## GR Value Ferrandina S.r.l.

**Oggetto:** [ID\_VIP:5320] Ferrandina (MT), Salandra (MT), Garaguso (MT): progetto di impianto eolico denominato "Montagnola" composto da n. 6 aerogeneratori per una potenza complessiva di 34 (MW), sito nel Comune di Ferrandina e delle relative opere di connessione site anche nei comuni di Salandra e Garaguso - proponente **GR VALUE FERRANDINA S.r.l.** (subentrata a GR Value Development S.r.l.) - procedura ai sensi dell'art. 27 del D.Lgs. 3.4.2006, n. 152 -

**controdeduzioni al parere tecnico istruttorio della Direzione generale archeologia, belle arti e paesaggio del Ministero della Cultura (giusta nota 0004552\_P del 8.02.2022, registro ufficiale MITE 0016901 del 11.02.2022), nonché ai presupposti pareri della Soprintendenza archeologia, belle arti e paesaggio della Regione Basilicata (note prot. n. 281 del 13.1.2021e 12358 del 26.10.2021) e del Servizio II della medesima Direzione (nota prot. n. 950-I del 12.1.2021).**

## **RELAZIONE TECNICA**

Figura 13: Fotoinserimento E – Ante e Post operam (Palazzo d'Amato Cantorio - Ferrandina)

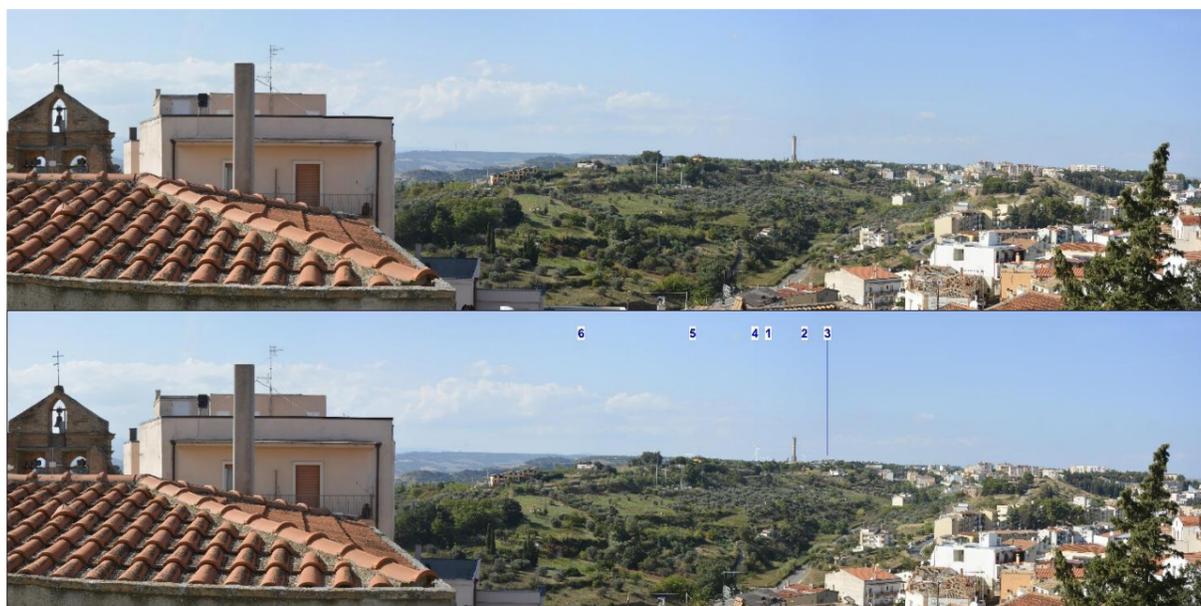
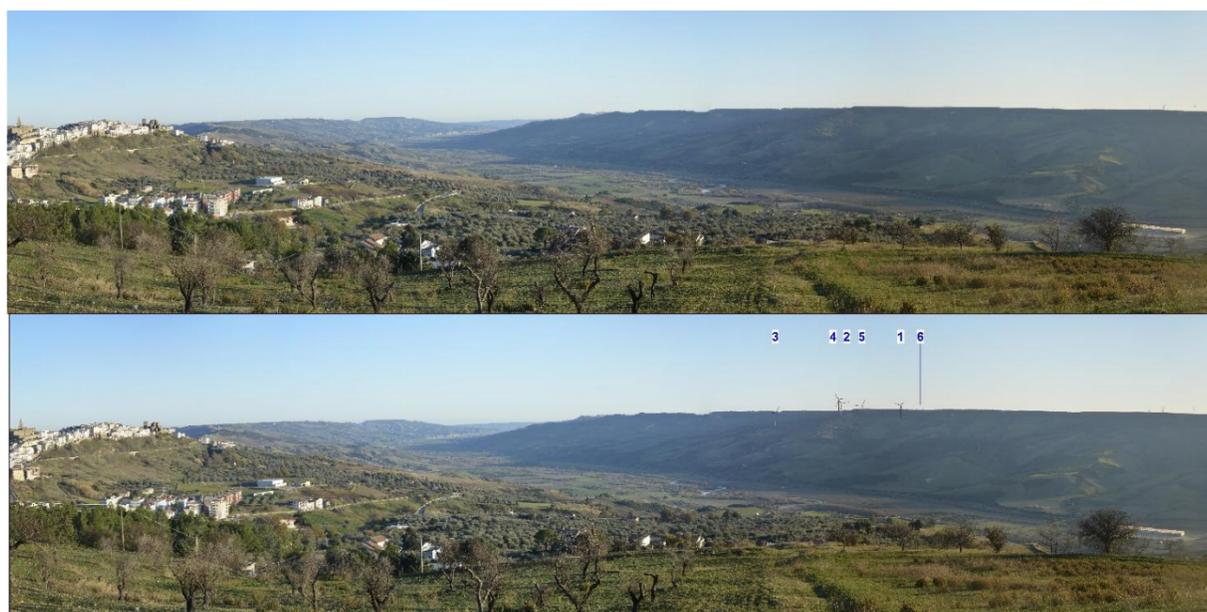
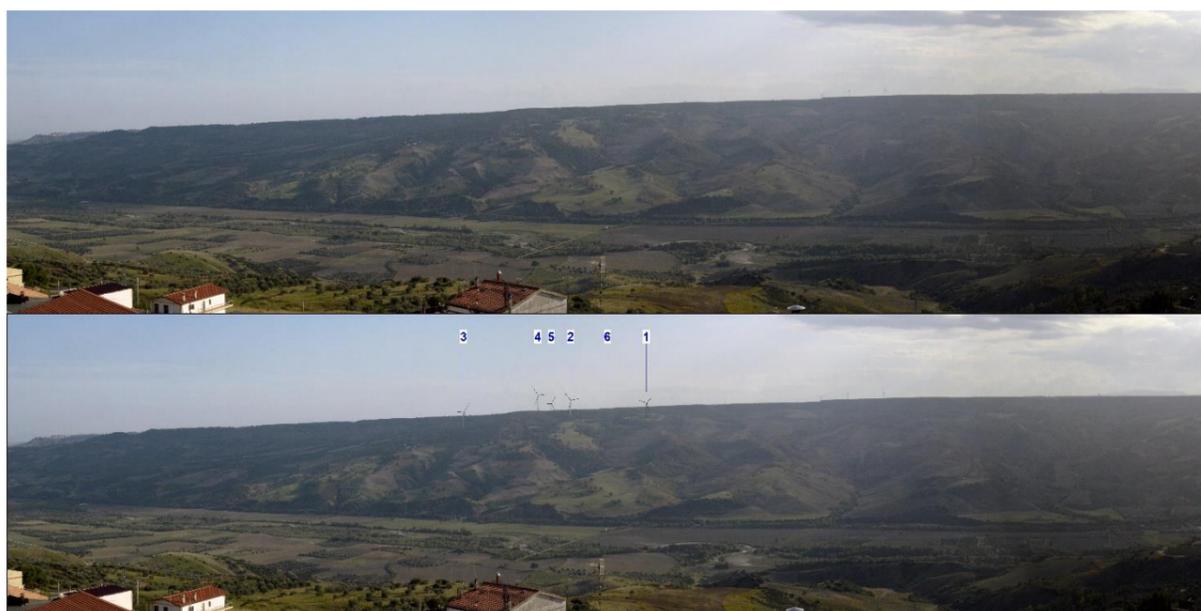
- L'aerogeneratore FerA4 inoltre ricade in prossimità della strada provinciale Ferrandina-Salandra a meno di 100 m. dalla sede stradale (Regione Basilicata DGR 175/2017 "Approvazione Delle Linee Guida" Art. 5).;
  - Si rileva, inoltre, che [...] le previsioni di progetto collocherebbero gli impianti su aree a conduzione agricola sottoposte a regimi di qualità delle produzioni e su superfici olivateate di varietà colturali ricadenti negli elenchi di cui al disciplinare "IGP Olio lucano", iscritta nel registro delle denominazioni di origine protette e delle indicazioni geografiche protette in forza di Regolamento VE n. 2020/1389 del 28 settembre 2020 [...];
- Per quanto riguarda l'interferenza visiva [...] le torri sono visibili da beni tutelati [...];

Per quanto riguarda l'interferenza visiva, come riportato al paragrafo 5.6.3.3.1 dello SIA – Quadro ambientale, nel corso dei sopralluoghi sono stati individuati diversi punti di ripresa significativi dello stato attuale del paesaggio. Alcuni di questi sono stati utilizzati per la realizzazione di foto inserimenti; altri, in aggiunta ai punti di interesse paesaggistico individuati sul territorio, sono stati utilizzati anche per la valutazione dell'impatto paesaggistico dell'impianto in progetto.

**L'analisi percettiva dello stato di progetto che ha tenuto in considerazione anche i beni tutelati richiamati dal parere della SABAPB, ha restituito incrementi del valore dell'indice di visibilità e percettibilità (VI) poco significativi ossia pari a 0,04 (+1.8%) passando da un valore medio del citato indice di 2,19 (stato di fatto) a un valore medio di 2,23 (stato di progetto).**

Figura 18 – Incremento della visibilità teorica dovuto ai soli aerogeneratori in progetto (+3%) (Fonte: Ns. elaborazioni su dati RSDI, 2017; Regione Basilicata, 2018)

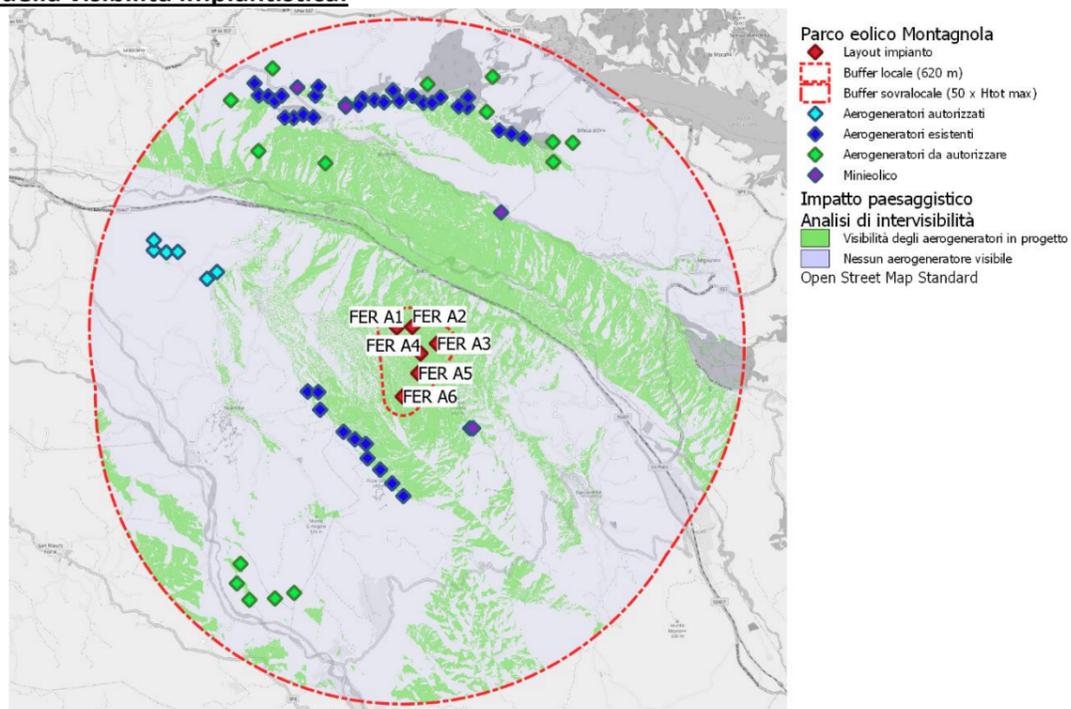
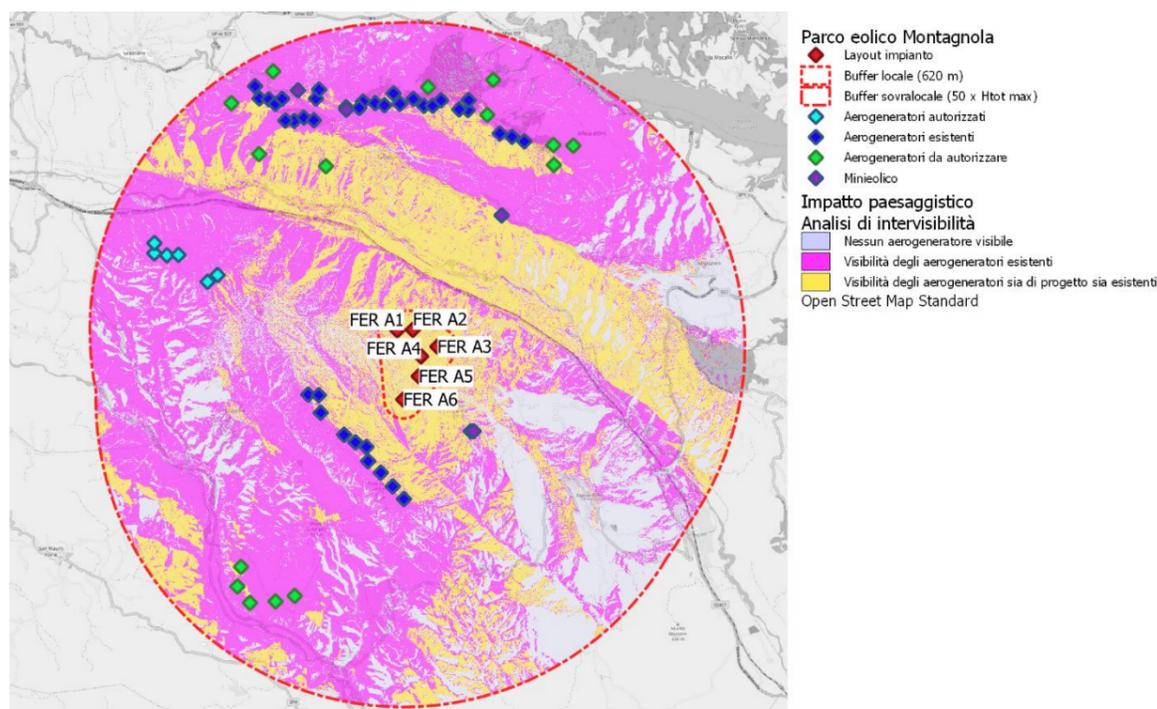
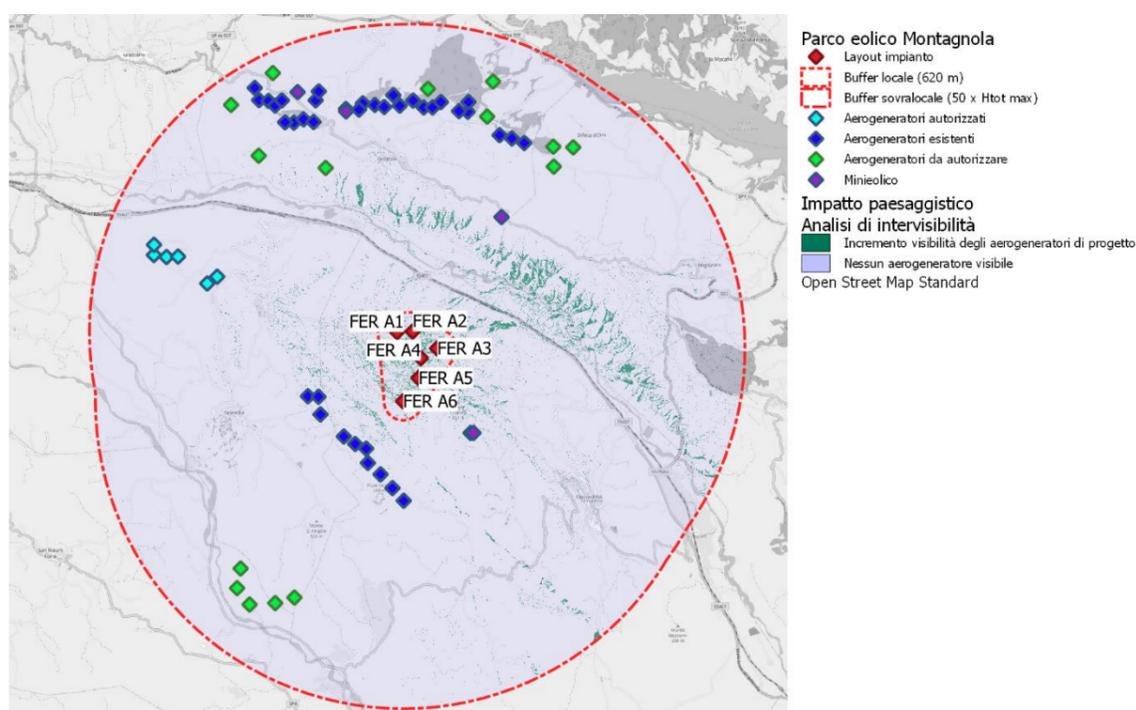
2.1.b. Indicazione degli interventi collaterali a quello in esame [...]"

Con riferimento agli interventi collaterali a quello in esame, **con lo scopo di offrire agli Enti procedenti più strumenti di valutazione** (del tutto ignorati in fase istruttorio), **è stata affiancata un'ulteriore analisi di intervisibilità sviluppata tenendo in considerazione gli impianti eolici esistenti, autorizzati/in via di autorizzazione**. La visibilità legata all'impianto in progetto è stata determinata estraendo, sempre in ambiente GIS, le aree presenti all'interno del buffer di analisi dalle quali sono visibili i soli aerogeneratori di progetto, quelle in cui viene messa a confronto la visibilità degli aerogeneratori in progetto e di quelli esistenti/autorizzati/in via di autorizzazione e l'incremento dovuto ai soli aerogeneratori di progetto. **Tale analisi ha restituito incrementi di visibilità attribuibili ai soli aerogeneratori in progetto dell'ordine del 3%**. L'analisi si è basata esclusivamente su un criterio di intervisibilità del punto di massima altezza degli aerogeneratori (altezza al mozzo + lunghezza delle pale), mentre nel primo caso, l'analisi dell'impatto imputabile all'impianto proposto è stata effettuata tenendo conto anche della "percettibilità" degli aerogeneratori che, secondo una consolidata metodologia sviluppata dall'Università di Cagliari<sup>2</sup> e universalmente utilizzata negli studi di impatto ambientale dipende anche dalla distanza "aerogeneratori-punti di osservazione/ interesse"

e dalla porzione di aerogeneratori effettivamente visibile dagli stessi punti di osservazione/interesse. **Le risultanze della sopra citata analisi (+ 3%) sono del tutto confrontabili con quelle restituite dalla precedente analisi (+1,8%) confermando la sostanziale irrilevanza dell'incremento della visibilità impiantistica.**

Figura 19: Localizzazione delle masserie, "casini" e cappelle per le quali il Comune di Ferrandina ha manifestato l'interesse al riconoscimento dell'interesse storico-architettonico ex d.lgs. 42/2004

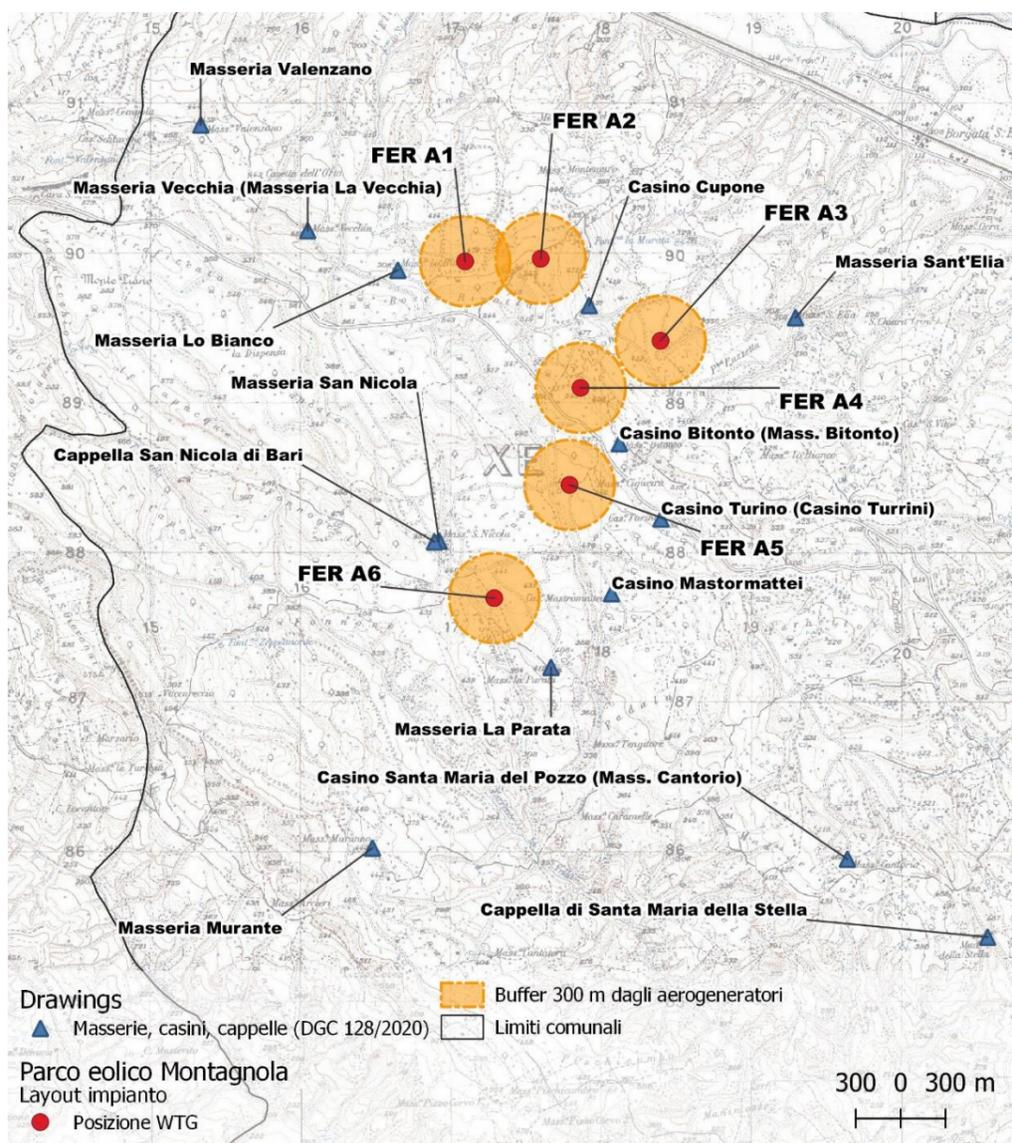
- Tutti gli aerogeneratori, FerA1, FerA2, FerA3, FerA4, FerA5, FerA6, distano meno di 300 m. da fabbricati rurali, costituiti nel caso di specie da importanti masserie e "casini" che rappresentano non solo l'evolversi delle pratiche agricole aziendali, ma anche le fasi di sviluppo della ricca borghesia agraria della cittadina che proprio nel periodo della sua affermazione economica, agevolata dall'accaparramento dell'immenso patrimonio ecclesiastico e quindi a cavallo fra il XVIII e XIX secolo, realizzò o adeguò costruzioni già esistenti, arricchendole con elementi costruttivi e decorativi di pregio, per le quali è in corso il procedimento per il riconoscimento del particolare interesse culturale:

- Rispetto alla distanza degli aerogeneratori dai fabbricati rurali (masserie e casini) per i quali si cita il procedimento per il riconoscimento del particolare interesse culturale (**peraltro senza alcun riferimento amministrativo alla procedura in atto**), si rileva quanto segue:

- al di là della non dimostrata incompatibilità tra l'eventuale interesse storico degli edifici circostanti e l'impianto in progetto, tutti gli aerogeneratori si trovano a ben più di 300 metri di distanza (cfr. immagine seguente), **risultando pertanto non veritiera l'affermazione della SABAPP.**
